LVDS 时钟输出端接设计

CLOCK 项目 · LVDS 时钟输出端接设计

本文分析 U1（LMK5B12204）四对 LVDS 差分时钟输出的端接电路。当前每对差分输出经 100 nF 交流耦合后拆成两个独立的 SMA 座，每路各有一只 49.9 Ω 对地电阻，跨接 P、N 的位置留有一只未装配的电阻。

图 1 AC 耦合 LVDS 输出的交流回路

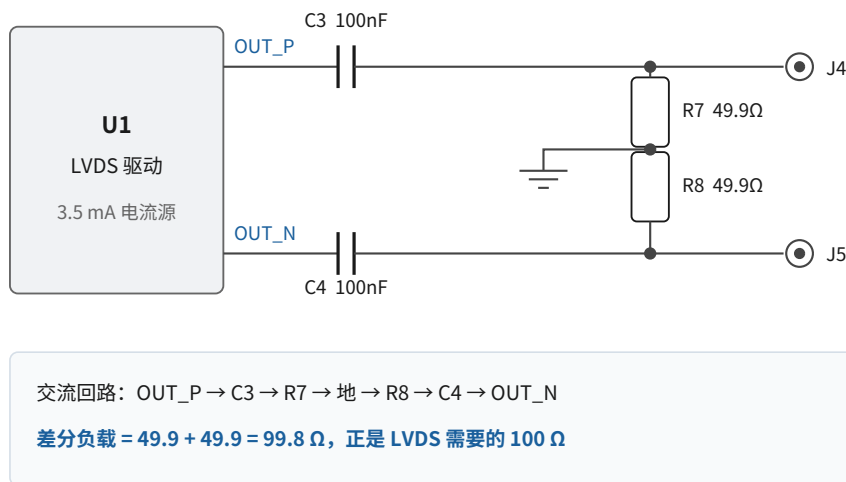
LVDS 驱动器是**电流源**，不是电压源。它向差分线注入一个恒定电流（TIA/EIA-644 规定 2.47~4.54 mA，典型 3.5 mA），输出电压完全由外部负载电阻决定：接 100 Ω 就得到 350 mV 摆幅，接 50 Ω 就只有 175 mV。**因此负载电阻的准确性直接等价于输出幅度的准确性**，这与电压型输出（LVCMOS、LVPECL）的思路完全不同。

顺着交流回路看一遍：电流从 OUT_P 流出，经 C3 到达 P 侧节点，通过 R7 流入地平面，再从地平面经 R8 上到 N 侧节点，经 C4 流回 OUT_N。R7 与 R8 在这条回路上是**串联**关系，合计 99.8 Ω 。虽然原理图上它们画成各自对地、彼此错开的样子，电气上等价于一只 100 Ω 跨接在 P、N 之间，中点接地。

中点接地这一点还有额外好处：交流耦合切断了直流通路后，SMA 侧的共模电平被两只电阻钳位在 0 V，接单端设备时不会有共模偏置带来的意外。

跨接 P、N 的 R6、R3、R22、R23 是预留的 100 Ω 差分端接位。在当前配置下它们**不应装配**——如果装上，会与 R7 加 R8 并联，差分负载变成 50 Ω，摆幅直接减半。

图 2 三种负载情况下的差分阻抗与摆幅

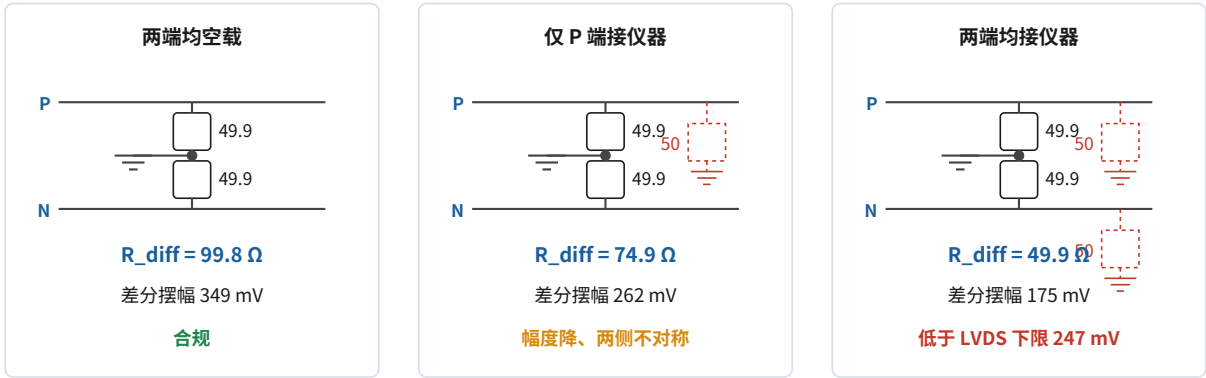
场景	P 端负载	N 端负载	差分负载	差分摆幅	判定
两端均空载	49.9 Ω	49.9 Ω	99.8 Ω	349 mV	合规
仅 P 端接仪器	25.0 Ω	49.9 Ω	74.9 Ω	262 mV	勉强合规，但两侧不对称
两端均接仪器	25.0 Ω	25.0 Ω	49.9 Ω	175 mV	低于 LVDS 下限 247 mV

中间那一行值得单独说。只接 P 端时，虽然 262 mV 仍在 LVDS 规格内，但 P 侧负载 25 Ω、N 侧 49.9 Ω，**两条线不再对称**。差分传输依赖两侧严格对称来抵消共模干扰，不对称会把一部分差模信号转换成共模，既降低抗噪能力，也会增加辐射。这种"数值上还合规、但结构上已经坏了"的情况比第三行更隐蔽。

从表格可以反推出一条简单规则：**每个 SMA 端口，若接 50 Ω 负载则对应的 49.9 Ω 电阻不装；若空载则装上。**无论哪种组合，差分负载都恰好保持在 100 Ω：

使用方式	R7 (P 侧)	R8 (N 侧)	差分负载
P、N 都接 50 Ω 设备	不装	不装	100 Ω
只用 P，N 空置	不装	49.9 Ω	约 100 Ω
只用 N，P 空置	49.9 Ω	不装	约 100 Ω
都不用	49.9 Ω	49.9 Ω	99.8 Ω

取向一：固定为"常接负载"。把八个 49.9 Ω 全部改为不装，由外部设备提供端接。代价是任何一个 SMA 空置时，那条支路的回路断开，该对差分输出会失去负载而不能正常工作。适合每个口都固定接线的场合。

取向二：固定为"常空载"（即维持现状）。保留全部 49.9 Ω ，接受接负载时摆幅降到 175~262 mV。如果下游是 LVDS 接收器（灵敏度 ± 100 mV），175 mV 仍能可靠接收，只是不满足发送端规格、噪声余量变小。适合偶尔接线、以板间互联为主的场合。

考虑到板上已经普遍使用 0 Ω 与 Open 配置位的做法，建议在 BOM 里把这八只电阻列为配置项，并在丝印或装配文件上写明两种取向的对应关系，而不是当作固定元件。
